Rep No.B11052 2011年11月10日 富士電機機器制御株式会社 管理本部 事業統括部

マニュアルモータスタータ BM3シリース UL銘板および取扱説明書の記載内容 変更のお知らせ

PL PL	
製品名	マニュアルモータスタータ(MMS)
シリーズ、名称	BM3シリーズ
形式	BM3RSB-□, BM3RSR-□, BM3RHB-□, BM3RHR-□, BM3RHBK-□, BM3RHRK-□
	BM3VSB-□, BM3VHB-□, BM3VHBK-□
	注)□には定格電流指定コードが入ります。
変更部分	①:UL銘板(右側銘板) ②:取扱説明書
変 更 内 容	①UL銘板(右側銘板)の表記内容を変更致します。 ②取扱説明書の印刷内容を変更致します。
	本変更の詳細につきましては、
	添付資料A:『UL銘板(右側銘板)の変更について』および 添付資料B:『取扱説明書の変更について』をそれぞれご参照願います。
変 更 理 由	本製品と組み合わせる新商品が発売されるため。
変更実施時期	2012年 2月生産品より切替予定
添付資料	添付資料A:UL銘板(右側銘板)の変更について
	添付資料B:取扱説明書の変更について
本変更に伴う注意事項	新旧製品区分につきましては、ロット表示にで判別をお願い致します。
	(ロット表示上3桁:FD6以降は変更品となります。)
	在庫品の変更処置は実施致しません。(在庫消化後、順次変更品へ切替)

UL銘板(右側銘板)の変更について

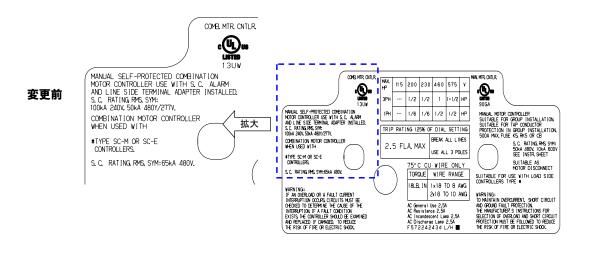
変 更 内 容 銘板記載内容に、圧着端子用電源入力端子ブロックとミニコンタクタ (SKシリーズ)への対応を追加致します。 文言としては、『OR 3-PHASE FEED-IN TERMINAL、』を追記致します。

取扱説明書の変更について

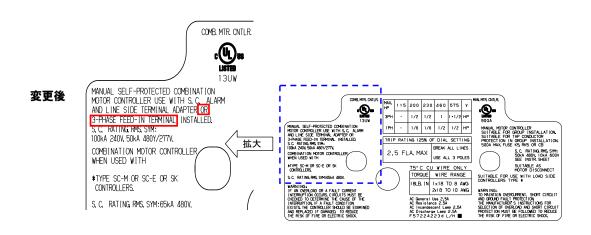
変 更 内 容 取扱説明書に、MMS本体に短絡警報接点ユニット (BZOTKUAB) と圧着端子用電源入力端子ブロック (BZOBFRAR) を組み合わせると、manual self-protected COMB. CNTLR (Type E, Type F) になる表現を追加致します。 文言としては、『or 3-Phase feed -in terminal(BZBFRAR).』を追記致します。
